HITNA sigurnosna obavijest

Sustavi Azurion i Allura tvrtke Philips

Mogući gubitak funkcije snimanja (Allura/Azurion), gubitak motoriziranog kretanja (Allura) ili gubitak podataka (Allura) zbog neovlaštenih tvrdih diskova

Referenca: 2025-IGT-BST-018: Mogući gubitak funkcije snimanja (Allura/Azurion), gubitak motoriziranog kretanja (Allura) ili gubitak podataka (Allura) zbog neovlaštenih tvrdih diskova.

Slika 1 – ručna pomicanja sustava montiranog na strop (gore) i sustava montiranog na pod (dolje)

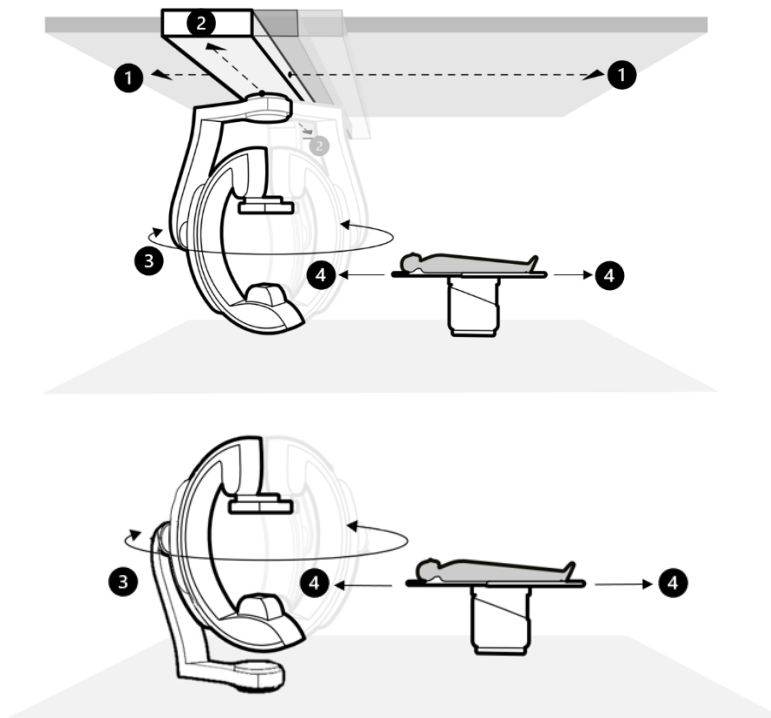
- Podijelite ovu Hitnu sigurnosnu obavijest svim korisnicima sustava kako bi bili upoznati s problemom i slijedite upute u nastavku.
- U slučaju da motorizirano kretanje nije dostupno, postolje se može ručno premjestiti pomoću ručki i kontrola kočnica smještenih s obje strane postolja. Za sustave montirane na strop i dalje su dostupna ručna uzdužna (1), poprečna (2) i rotacijska (3) pomicanja stalka. Napomena: poprečna pomicanja stalka (2) dostupna su samo za sustave montirane na strop s opcijom FlexMove. Za sustave montirane na pod dostupna su samo rotacijska (3) pomicanja stalka. Uzdužni položaj stola (4) može se ručno podesiti kada stol nije nagnut (pogledajte Sliku 1 u nastavku).

Slika 1 – ručna pomicanja sustava montiranog na strop (gore) i sustava montiranog na pod (dolje)

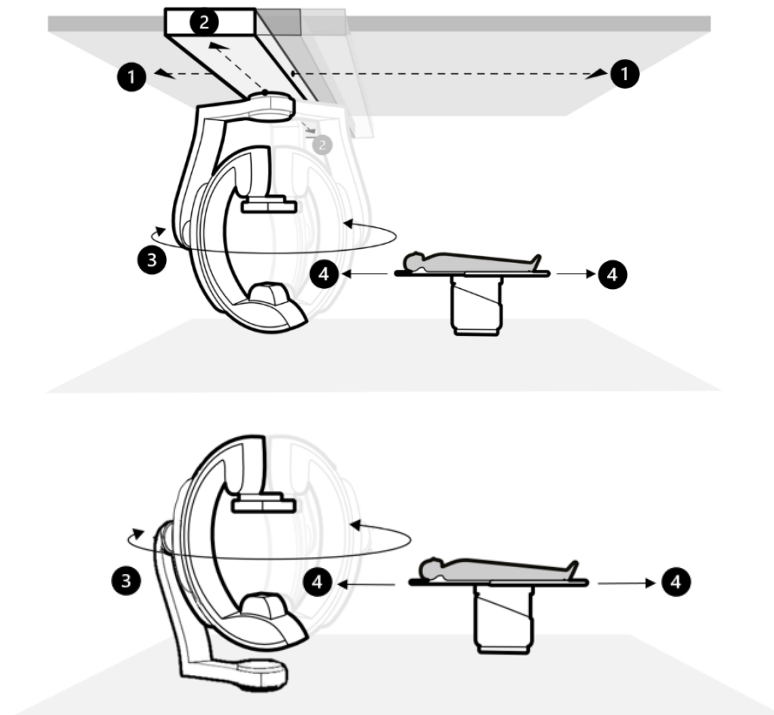
- Podijelite ovu Hitnu sigurnosnu obavijest svim korisnicima sustava kako bi bili upoznati s problemom i slijedite upute u nastavku.
- U slučaju da motorizirano kretanje nije dostupno, postolje se može ručno premjestiti pomoću ručki i kontrola kočnica smještenih s obje strane postolja. Za sustave montirane na strop i dalje su dostupna ručna uzdužna (1), poprečna (2) i rotacijska (3) pomicanja stalka. Napomena: poprečna pomicanja stalka (2) dostupna su samo za sustave montirane na strop s opcijom FlexMove. Za sustave montirane na pod dostupna su samo rotacijska (3) pomicanja stalka. Uzdužni položaj stola (4) može se ručno podesiti kada stol nije nagnut (pogledajte Sliku 1 u nastavku).
